CAMPING "JEAN-PERES" A VIAS-PLAGE (HERAULT)

UNITE D'ASSAINISSEMENT AUTONOME
DES EAUX USEES DOMESTIQUES

DIAGNOSTIC

Juin 2003

Mesures correctives proposées

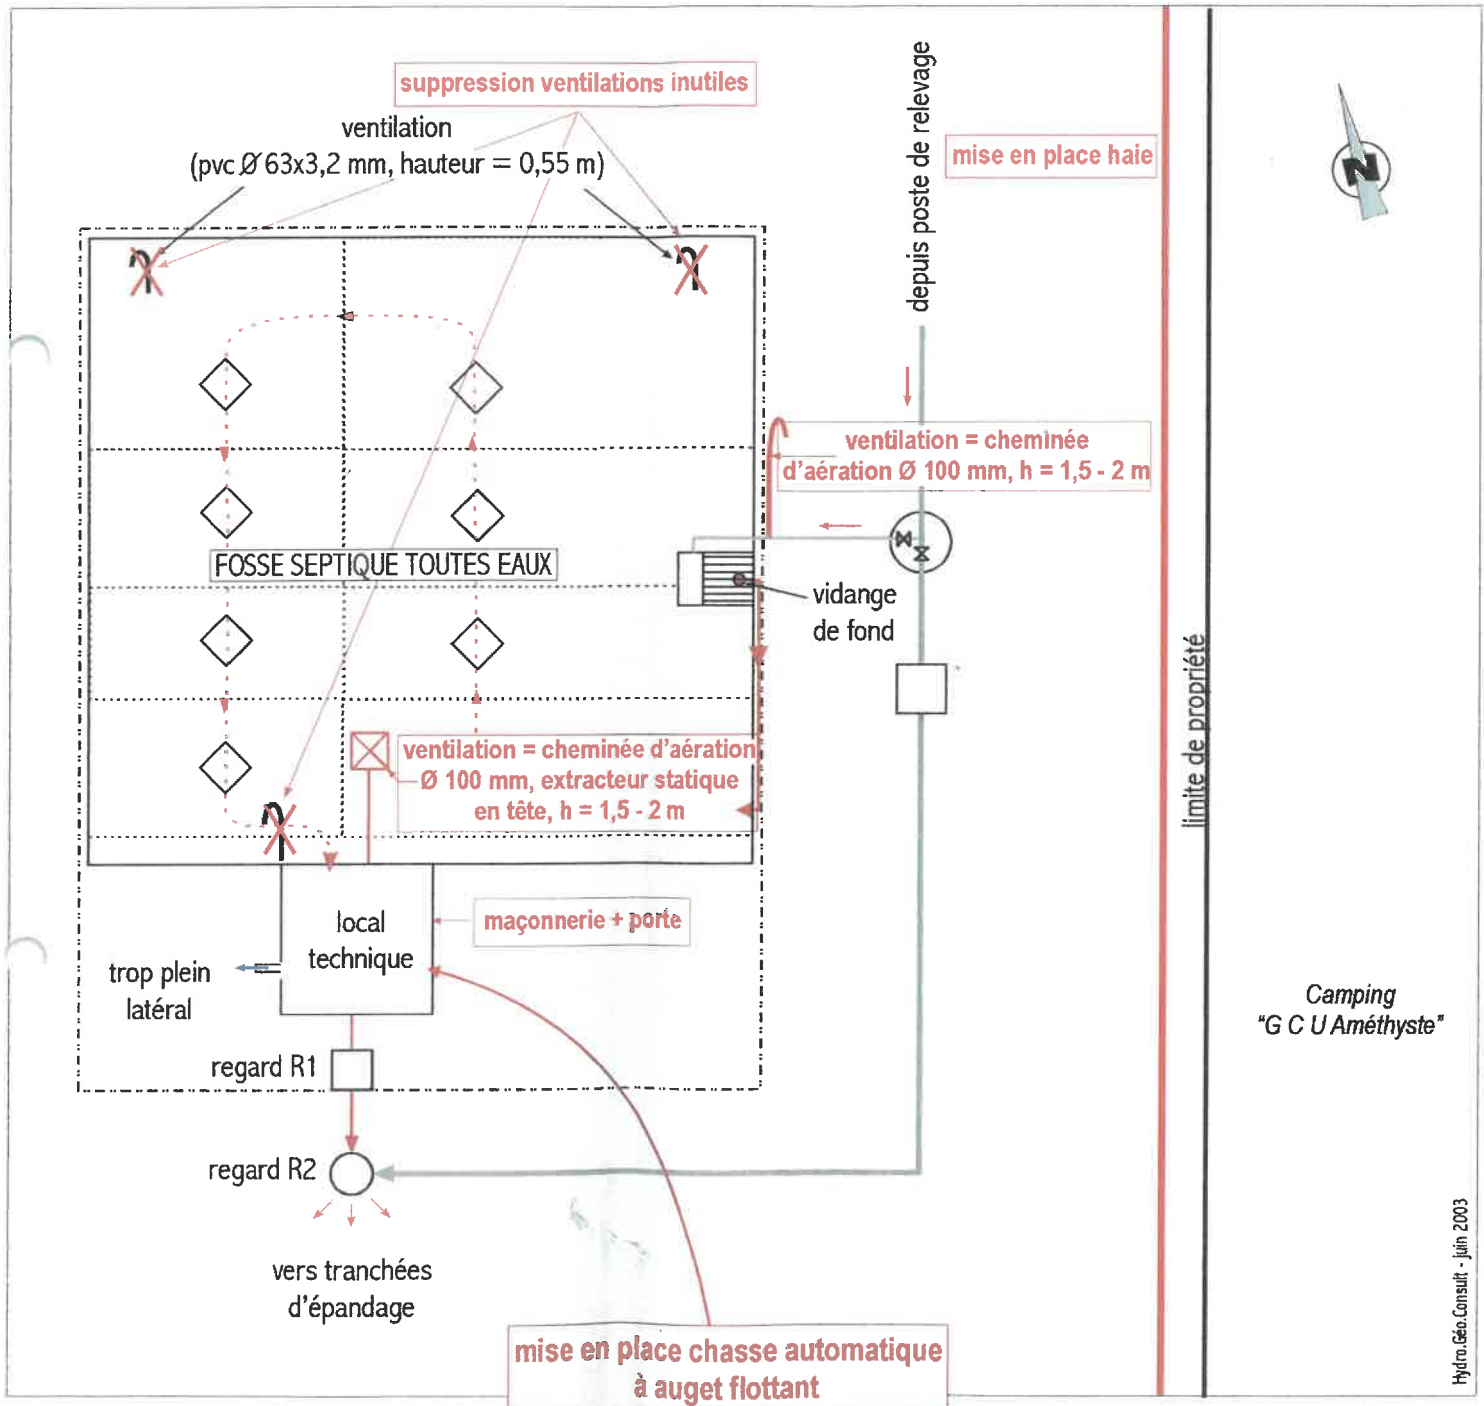
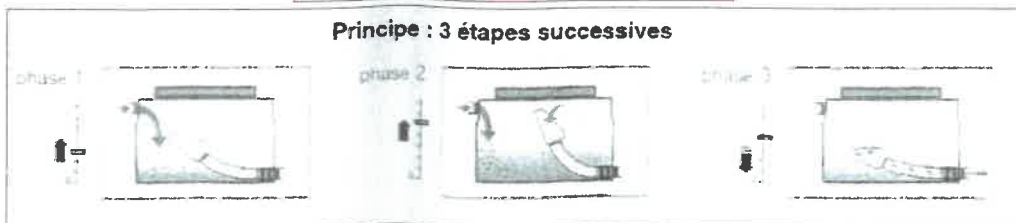
Les 3 principales corrections à entreprendre sur la filière de traitement des eaux usées dès la fin de la saison consisteront à (cf. fig. 6) :

- remplacer la "cloche" de distribution des effluents défailante par une chasse "à auget flottant" (de préférence, volume utile 500 l minimum) ou "à auget basculeur" pour :

- assurer une meilleure équirépartition des effluents,
 - utiliser tout le linéaire de chaque drain (eau poussée vers l'extrémité par l'effet de chasse),

- conserver un fonctionnement gravitaire entre la fosse et les drains épandage ; à défaut, cette fonction pourra être remplie par une pompe de relevage, avec le double inconvénient de la consommation électrique et du bruit ;

- améliorer la ventilation de la fosse pour évacuer convenablement l'air vicié :
 - création d'une entrée d'air sur la canalisation d'amenée depuis le poste de relevage : cheminée d'aération -hauteur 1,5 à 2 m, Ø 100 mm minimum, coudée et dotée d'une grille pare-insectes-, dont la base sera fixée au niveau du dégrilleur ;

- suppression des 3 cheminées existantes sur la fosse (cf. clichés de la planche 4 en annexe II) et pose d'un extracteur de gaz en sortie de fosse : cheminée d'aération Ø 100 mm minimum, posée contre le local technique, avec extracteur statique en tête, rehaussée au-dessus du faîte du bâtiment;

Plan de masse de la fosse septique toutes eaux

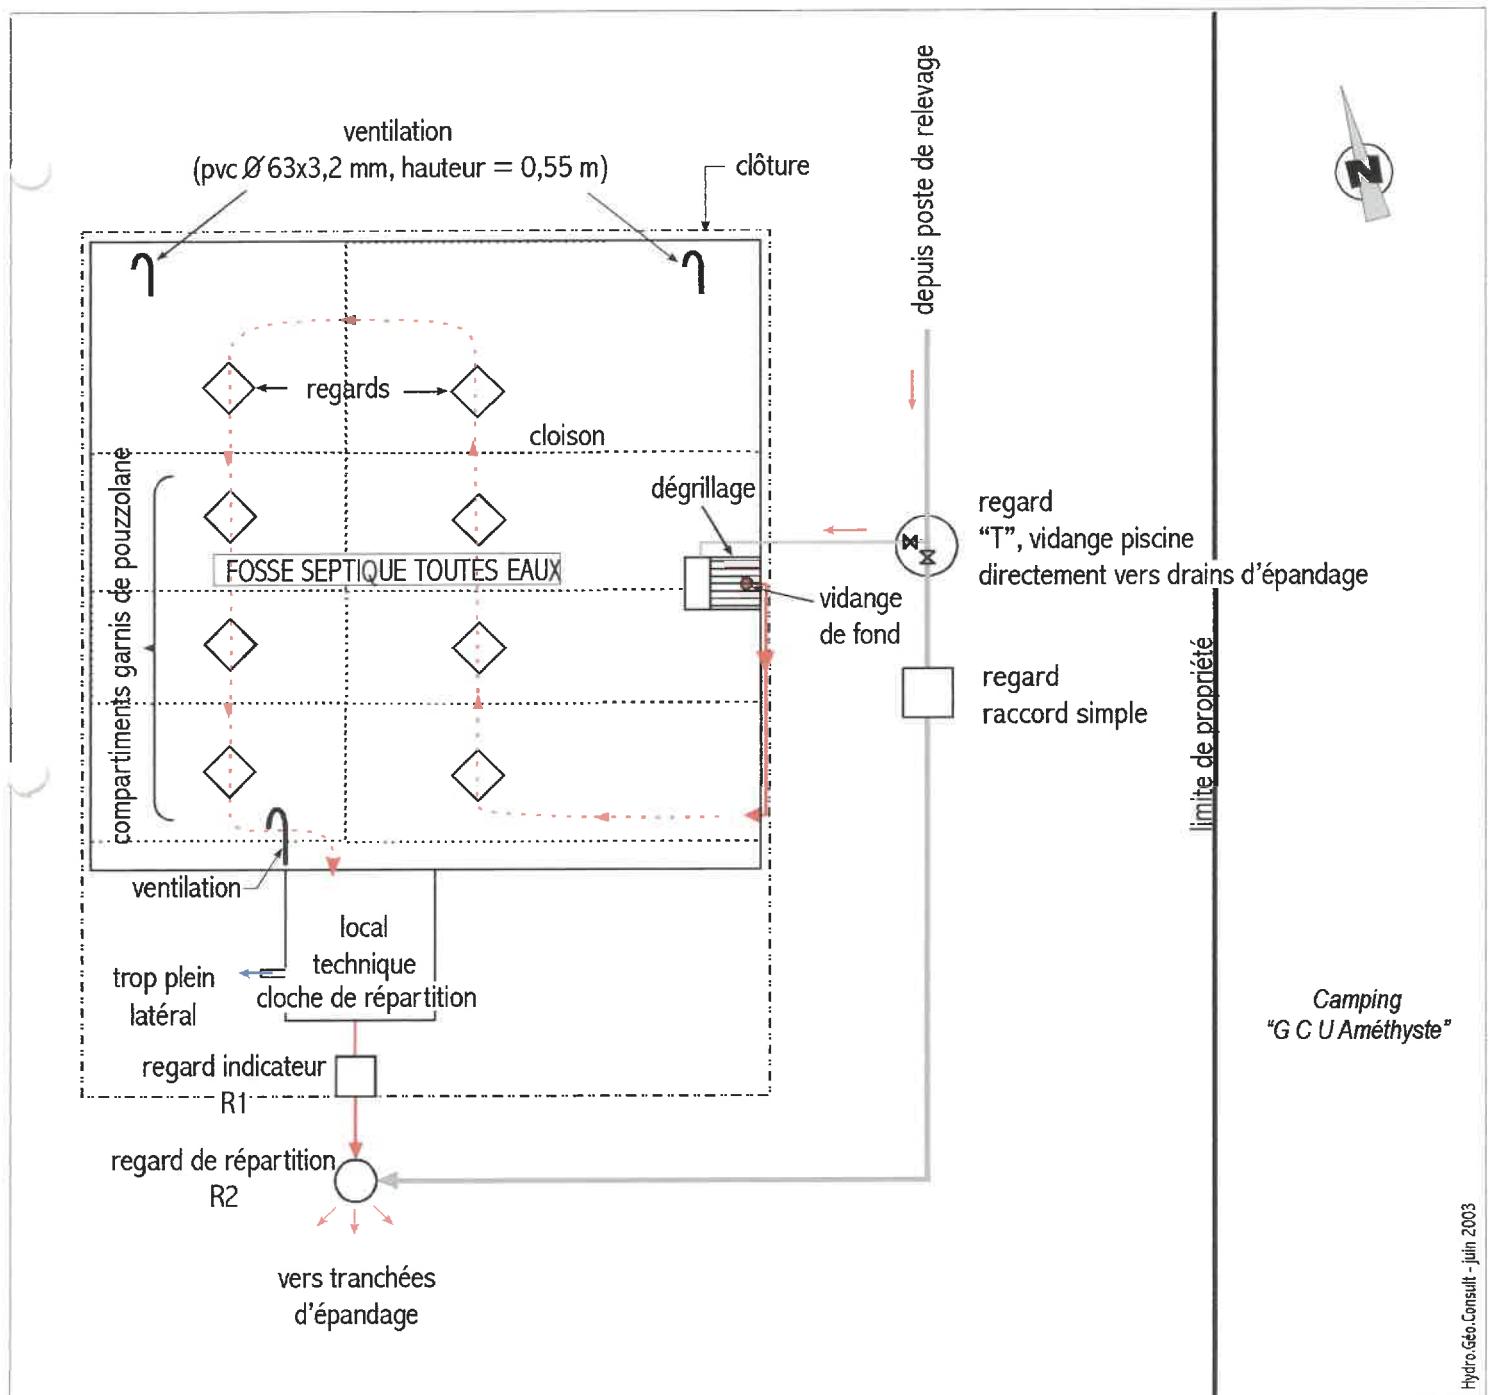
PRE-TRAITEMENT	dégrilleur en entrée de fosse	
	fosse septique toutes eaux cloisonnée de 100 m ³ -les 3 derniers compartiments, rajoutés en 1986, sont garnis de pouzzolane- (fig. 4)	
EPURATION / EVACUATION	chasse d'eau automatique (modèle "cloche") répartissant les effluents vers les différentes zones d'épandage, abritée dans un petit local technique contigu à la fosse	
	670 m de tranchées d'épandage (1.800 m indiqués sur le plan 1986), réparties sur 3 zones : "champ A", "champ B" et "champ C" (cf. fig. 2 et 3 et clichés des planches 7 et 8 en annexe II)	drains d'épandage pvc Ø110/105 mm à fentes tournées vers le bas, de longueur 42 à 75 m
		profondeur moyenne des drains : 25 à 50 cm
		pente des drains inférieure à 3 ‰ (fig. 3)
		tranchées profondes de 60 cm, garnies de graviers roulés Ø10-40 mm sur les 40 cm inférieurs, recouverts d'une feuille de polyéthylène assez épais et de 20 cm de terre de couverture

Schématisation de dysfonctionnement survenu en août 2002

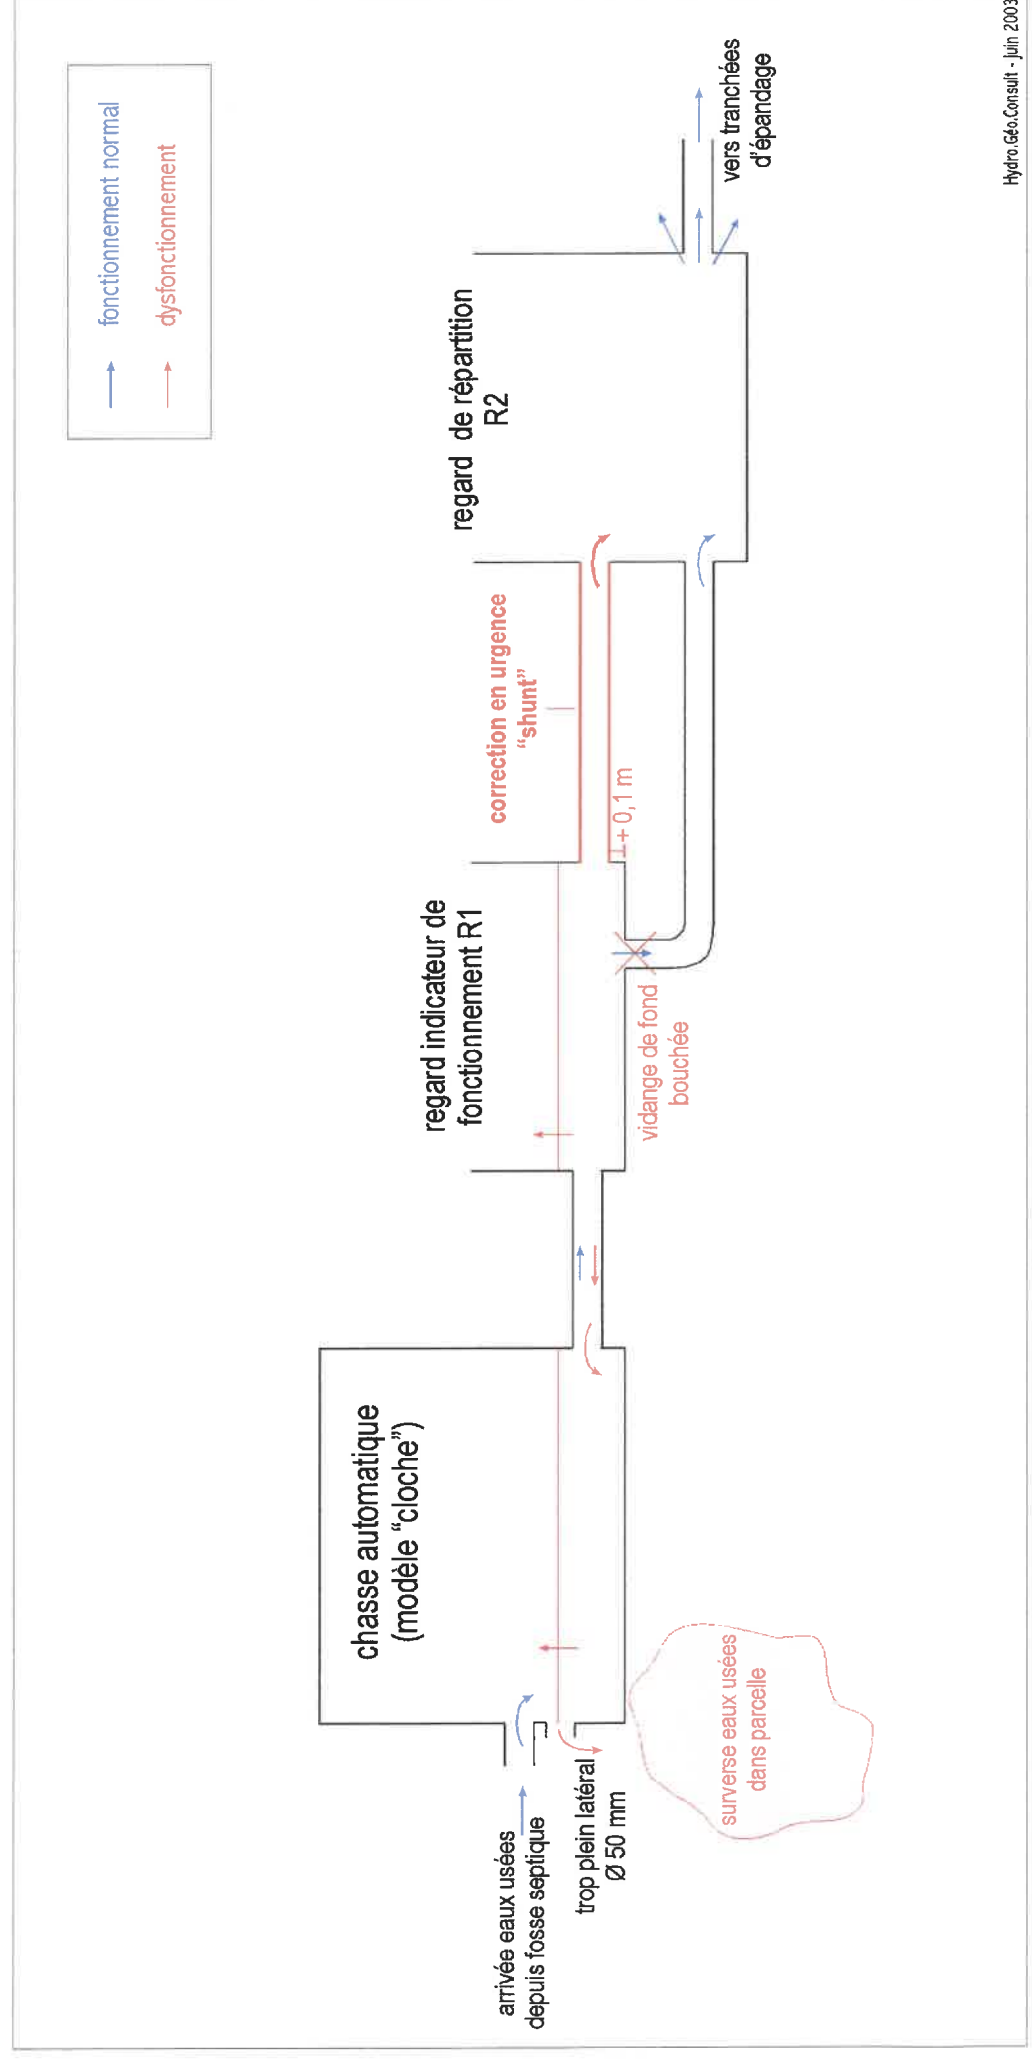
Le regard indicateur de fonctionnement R1 en sortie de fosse est doté d'une vidange de fond (cf. fig. 5) ; l'accumulation de dépôts solides -malgré le dégrillage et la digestion de la matière organique des effluents dans la fosse- l'a totalement colmatée.

En conséquence, le niveau d'eau est monté dans la chasse automatique (dans le local technique) pendant que les eaux usées continuaient d'arriver dans la fosse ; un trop-plein latéral (pvc Ø50 mm, cf. cliché 2 de la planche 5 en annexe II) du local technique a alors joué son rôle et tous les effluents se sont déversés à l'air libre, sur la parcelle supportant les installations de traitement.

Le représentant local a procédé à une correction en urgence : la vidange de fond est court-circuitée par une conduite latérale directement adressée au regard de répartition R2, point de départ des drains d'épandage souterrain (cf. fig. 5). Cette canalisation positionnée 0,1 m plus haut que la vidange de fond permet de rétablir les écoulements vers les drains et de résoudre temporairement le problème.

En sortie de fosse septique, la vidange de fond du regard R1 colmatée est court-circuitée : une canalisation est placée entre les regards R1 et R2, +0,1 m / vidange de fond normalement fonctionnelle (cf. fig. 5).

Le transfert des eaux usées de la fosse vers les drains est rétabli mais il n'est pas convenable car l'alimentation des drains est continue, à petit débit, ne permettant pas une équirépartition satisfaisante des effluents et l'utilisation de tout le linéaire des drains.

Planche 8 - regards à l'extrémité des drains d'épandage

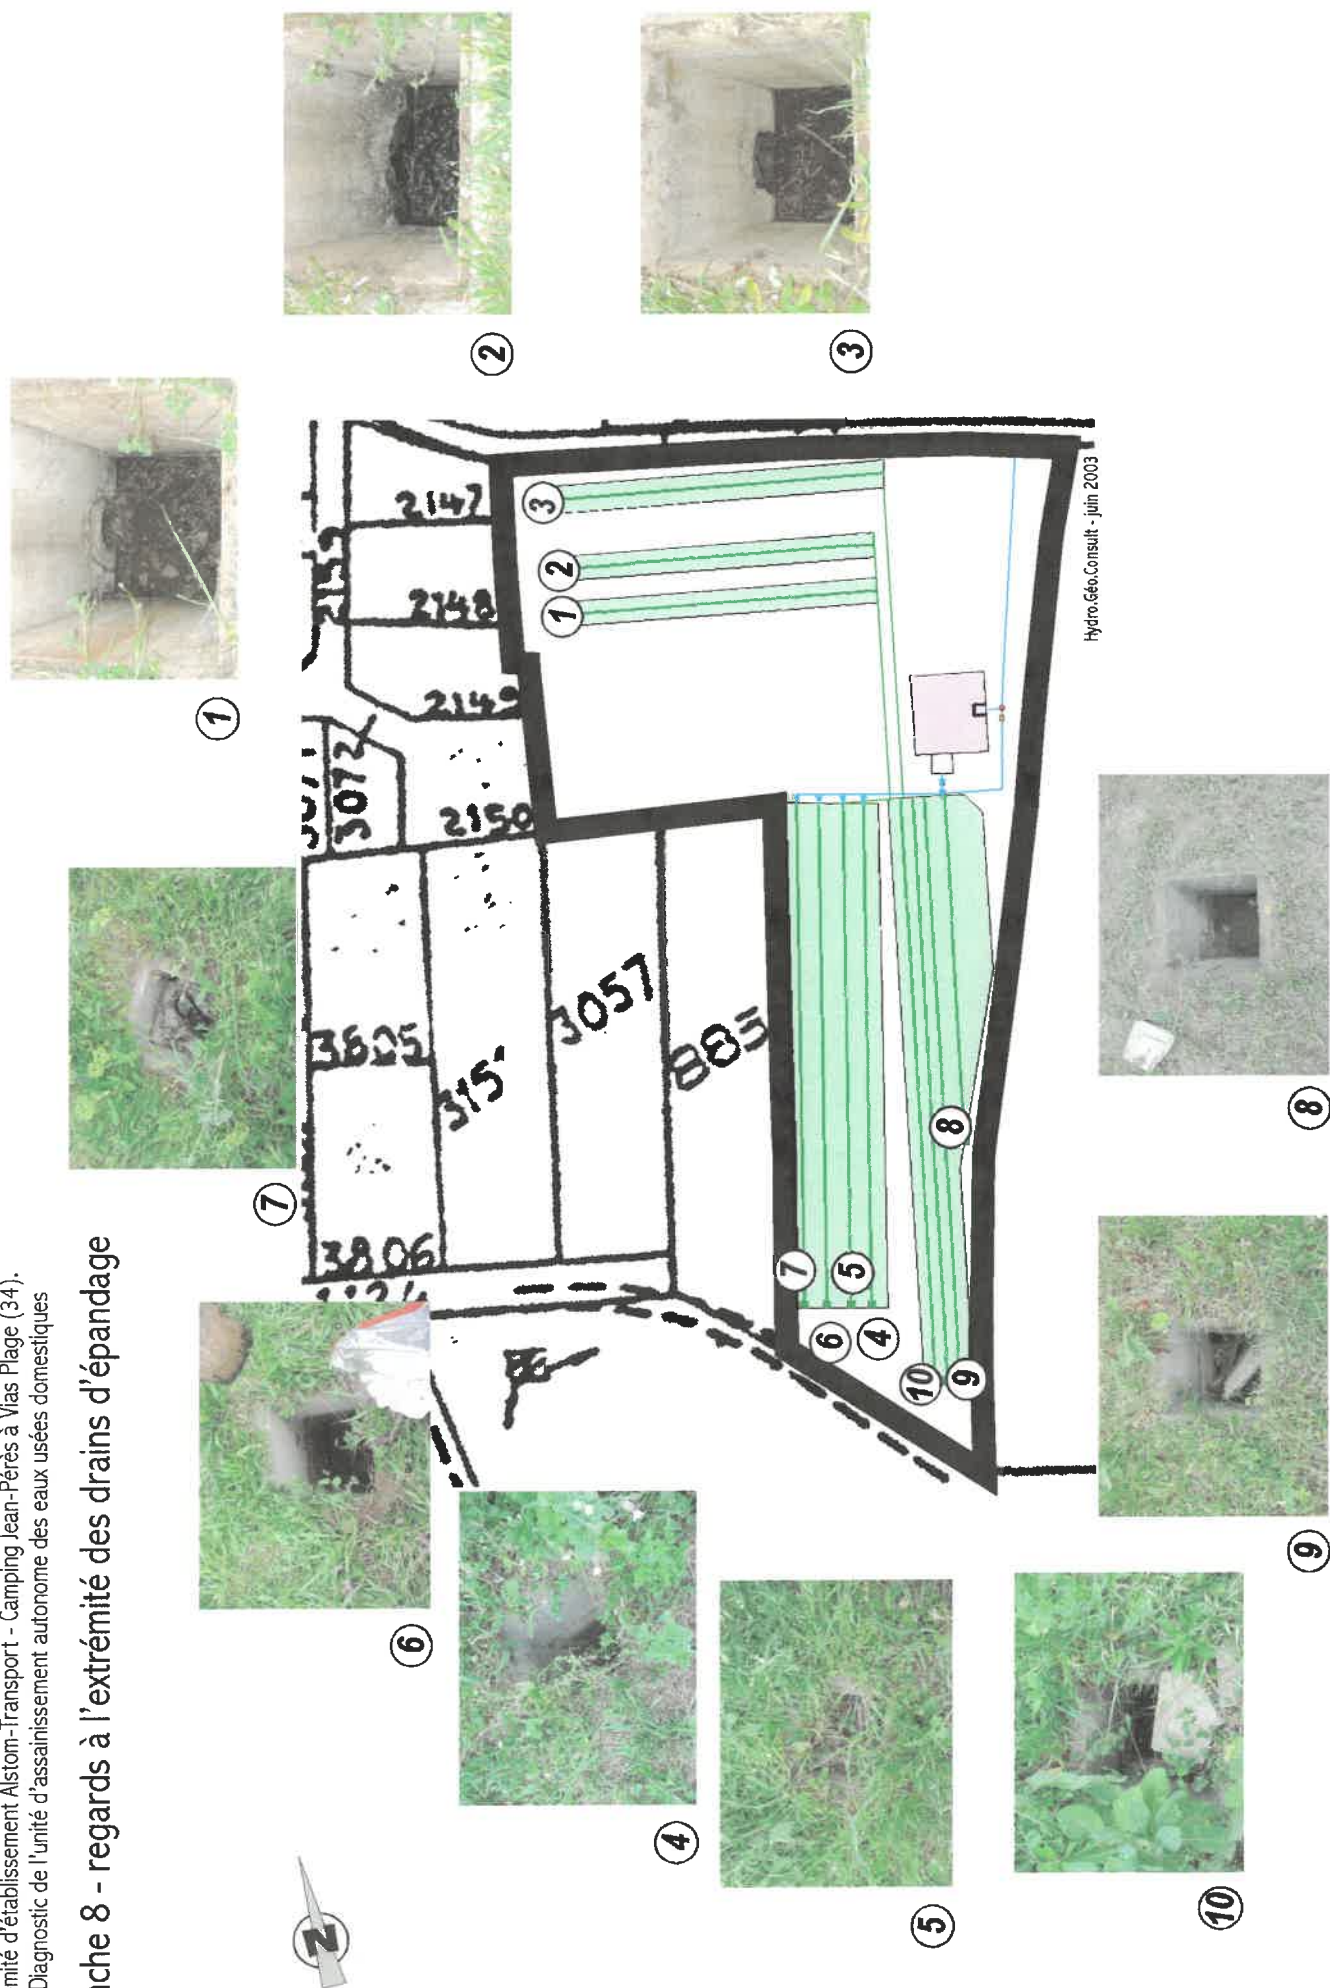
- seuls quelques regards en terminaison des drains témoignent de leur utilisation effective (cf. clichés de la planche 8 en annexe II) : la plupart sont secs ^[2] ;
- une feuille plastique ("géomembrane") au lieu d'un feutre ("géotextile") est utilisée comme anti-contaminant entre les graviers garnissant le fond des tranchées et la terre de couverture, ce qui empêche la bonne aération du sol et inhibe la digestion des effluents par les bactéries aérobies ;
- le "champ A" supporte le stationnement de véhicules, fonction incompatible avec une utilisation pour l'épandage en raison du tassement du sol.

² le DTU 64.1 préconise une longueur de tranchée maximum de 30 m, certaines dépassent 75 m.

- empêcher le stationnement de véhicules sur le "champ A" en matérialisant (piquets, grillage) l'espace occupé par les drains qui ne doit pas être tassé ;

- excaver les 20 premiers cm de chaque tranchée, enlever la feuille plastique et la remplacer par un géotextile, perméable à l'air et à l'eau ; le linéaire de tranchées d'épandage étant légèrement surdimensionné (600 m -largeur 0,5 m- suffiraient pour traiter les 40 m³/j d'eaux usées produites en pointe par le camping), cette opération pourrait ne concerner que les drains les plus éloignés des voisins ;

- réduire les longueurs des drains à 30 m et intercaler des drains entre ceux existants en compensation, en respectant un espacement inter-axes des tranchées de 1,5 m.
